CITTA' DI TORINO
VICE DIREZIONE GENERALE SERVIZI TECNICI

DIVISIONE AMBIENTE
SETTORE AMBIENTE E TERRITORIO

OGGETTO: Variante parziale 183 al PRG Stige – Fiori Alpini
Area compresa tra la ex SS11, la strada Settimo, ed il confine comunale
con San Mauro Torinese
Parere circa la verifica di compatibilità con il
Piano di Classificazione Acustica

Figura 1: PRG; stato di fatto e proposta di variante urbanistica

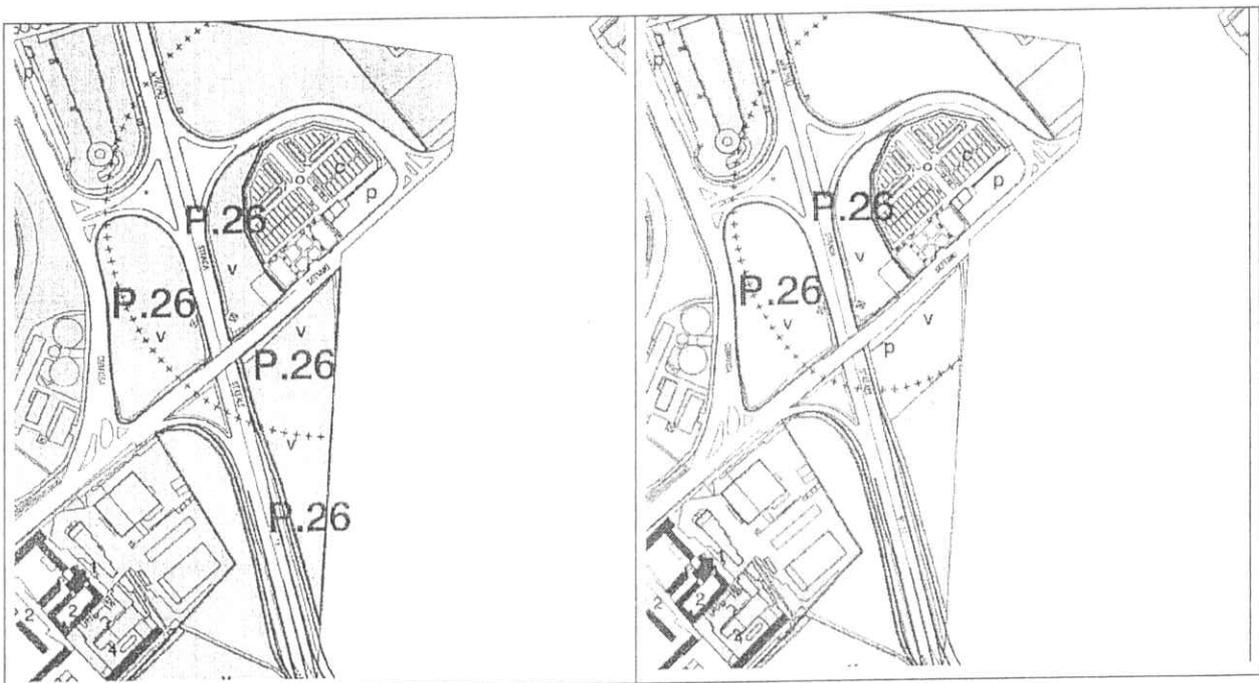
Il documento evidenzia la compatibilità delle nuove previsioni, proponendo tuttavia una revisione della vigente classificazione (classe III, aree di tipo misto) che preveda la riclassificazione dell'area in classe V e l'inserimento di due fasce cuscinetto a nord, al fine di risolvere parzialmente l'accostamento critico con l'area cimiteriale classificata in classe I (aree particolarmente protette).

Le revisione ipotizzata non è formalmente corretta perché induce un nuovo accostamento critico non presente nel Piano approvato.

Con riferimento alla variante urbanistica (Figura 1), in tabella 1 è sintetizzato il processo di classificazione.

Il Settore ha pertanto formulato un'ipotesi alternativa che è illustrata nelle tavole allegatte e che, in sintesi, porta ad una classificazione della nuova area industriale in classe IV e

all'inserimento delle fasce cuscinetto necessarie al rispetto delle disposizioni di cui all'Art. 6, comma 3 della L.R. 52/00 e del punto 6 dei criteri generali della D.G.R. 6 agosto 2001, n. 85 – 3802I “Criteri per la classificazione acustica del territorio” in relazione alla presenza dell'area cimiteriale prossima all'area in oggetto.

Nell'area risultante dal processo di omogenizzazione (20293 m²) sono inserite due fasce cuscinetto, rispettivamente classe II (2320 m²) e classe III (5108 m²).

Come si può osservare il processo di omogeneizzazione porta ad una classificazione dell'area produttiva IN in classe IV, il che comporta emissioni sonore più contenute e, limitatamente al contributo del rumore industriale al clima acustico dell'area, appare coerente con le richieste e i pareri già espressi dagli enti competenti in materia ambientale (ASL e ARPA Piemonte).
